INTERVENTI DI MIGLIORAMENTO DELLA DIGA DROVE DI CEPPARELLO

PROGETTO DEFINITIVO

Codice elaborato:	Nome Elaborato:	Scala:
ET01	RELAZIONE GENERALE	-
		Data:
		30/10/2020

2 OSSERVAZIONI E CHIARIMENTI

Figura 2-1 – Confronto curve di invaso attuale progetto

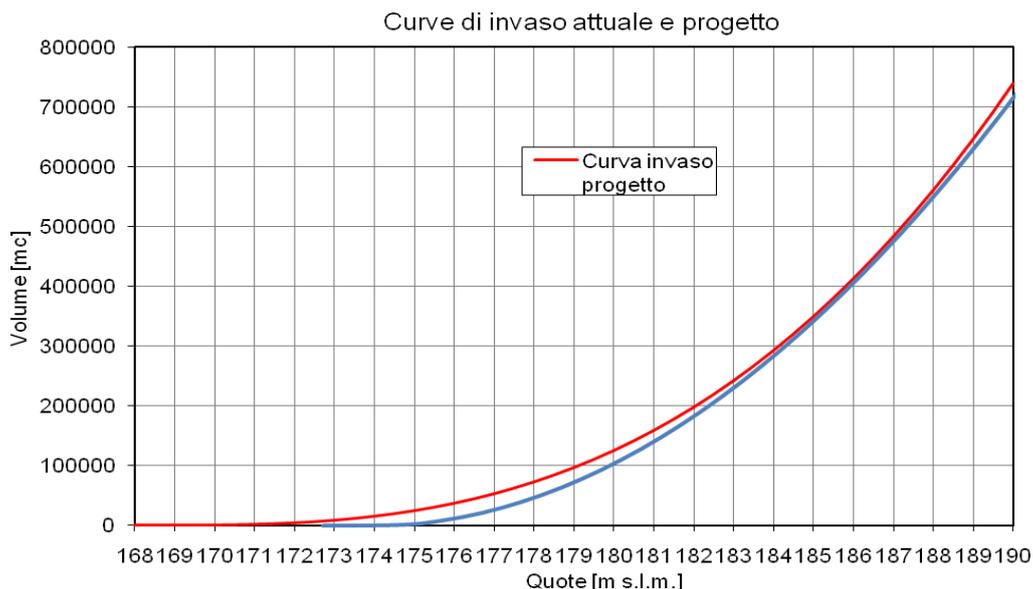
9. franco della diga: si richiede di esplicitare, nella descrizione del calcolo per il franco della diga associato all'evento millenario, se il volume invasato è calcolato sullo stato attuale o sullo stato di progetto dell'invaso e della diga; da quanto riportato nella relazione si evince solamente che il rilievo di base è quello effettuato nel 2016. Per completezza, si richiede anche di rappresentare graficamente la curva di invaso di progetto e la curva di invaso allo stato attuale

Il calcolo del franco della diga nel progetto preliminare era stato condotto con il rilievo del 2016 per quanto riguarda il volume invasabile al disopra della quota di massima ritenuta. Nello stato di progetto al disopra di tale quota viene modificata la sola geometria della diga la cui influenza sul volume invasato risulta trascurabile. Cosa diversa per quanto riguarda la curva di invaso complessiva che risulta modificata a seguito della movimentazione di materiale all'interno dell'invaso. Nella Figura 2-1 si riporta il confronto fra la curva di invaso attuale (utilizzata nel progetto preliminare) e quella di progetto del presente progetto definitivo.

Figura 2-2 – Profilo superfici libere nello stato di progetto

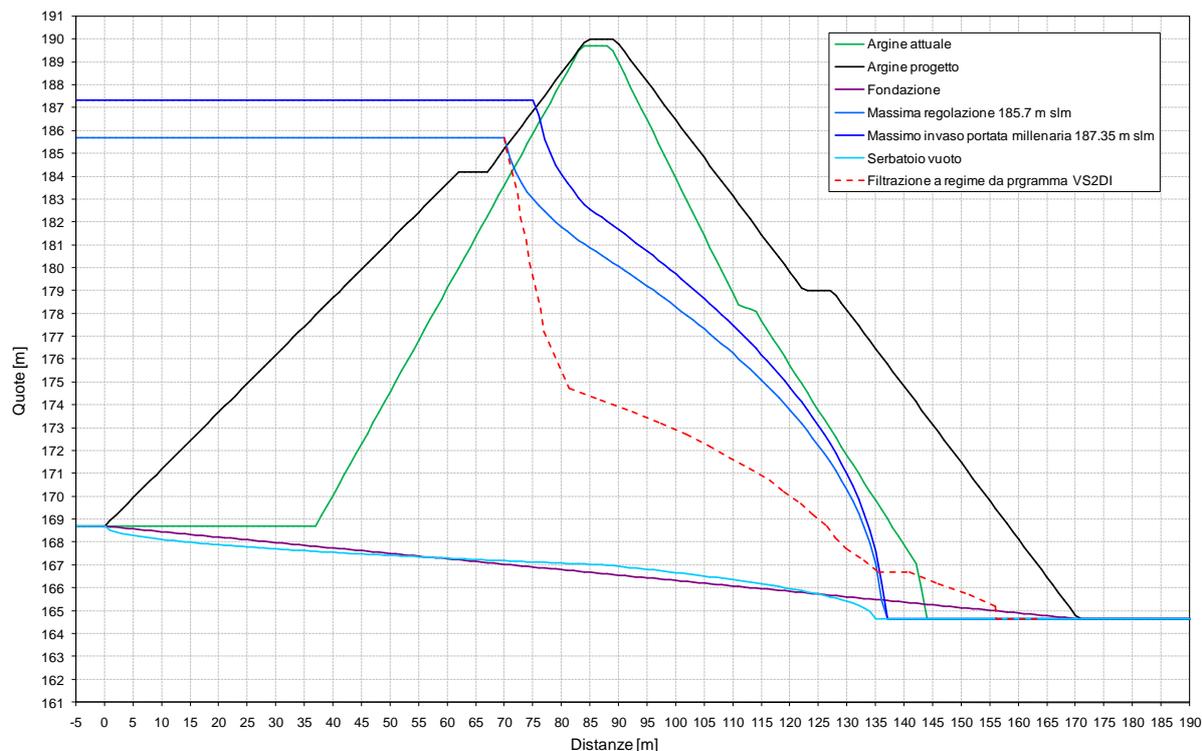
16. sezioni della diga sottoposte a verifica: nelle verifiche di stabilità del corpo diga deve tenersi conto della variabilità riscontrata per le caratteristiche meccaniche dei materiali che lo costituiscono (parte esistente) e delle caratteristiche meccaniche effettivamente raggiungibili con i materiali di cava da porre in opera per la riprofilatura dei paramenti, tenendo conto del rimaneggiamento subito dai materiali ($c'=0$) e dell'intervallo di tensioni presenti nel corpo diga. Nelle verifiche che coinvolgono il terreno di fondazione non è giustificato adottare parametri di resistenza residua coincidenti con quelli di picco. La forte variabilità riscontrata dalle indagini per il coefficiente di permeabilità all'interno del corpo diga necessita di approfondimenti al fine di poter adottare l'ipotesi di Casagrande per il profilo della superficie libera del moto di filtrazione ipotizzato nel corpo diga e alla base dei calcoli di stabilità

I materiali utilizzati per il rinfiacco del corpo diga attuale sono stati sottoposti a prove di costipazione Proctor e successivamente a prove triassiali per ricavarne i parametri di resistenza in termini di tensioni efficaci e di tensioni totali. Durante la posa in opera del materiali lo stesso sarà costipato in modo da ricostruire valori dei parametri prossimi a quelli ricavati in laboratorio. Per il materiale di rinfiacco sono stati adottati i seguenti parametri in termini di tensioni efficaci f 28 e c' 10 kPa e i seguenti parametri in termini di tensioni totali c_u 65kPa. Sulla base delle prove condotte sui materiali reperibili all'interno dell'invaso è possibile affermare che tali parametri risultano cautelativi.

Per quanto riguarda la permeabilità del corpo diga sono stati adottati per la diga esistente i valori ricavati dalle prove Lefranc e per il rinfiacco un valore cautelativo di $1e-6$ m/s. La ricostruzione della curva di filtrazione all'interno della diga con un modello agli elementi finiti ha evidenziato che la linea di filtrazione ha un andamento più depresso rispetto a quello desumibile dall'ipotesi di Casagrande come evidenziato nella Figura 2-2. Peraltro nelle verifiche di stabilità è stata comunque utilizzata in via cautelativa la linea di filtrazione ricavata con le ipotesi di Casagrande.
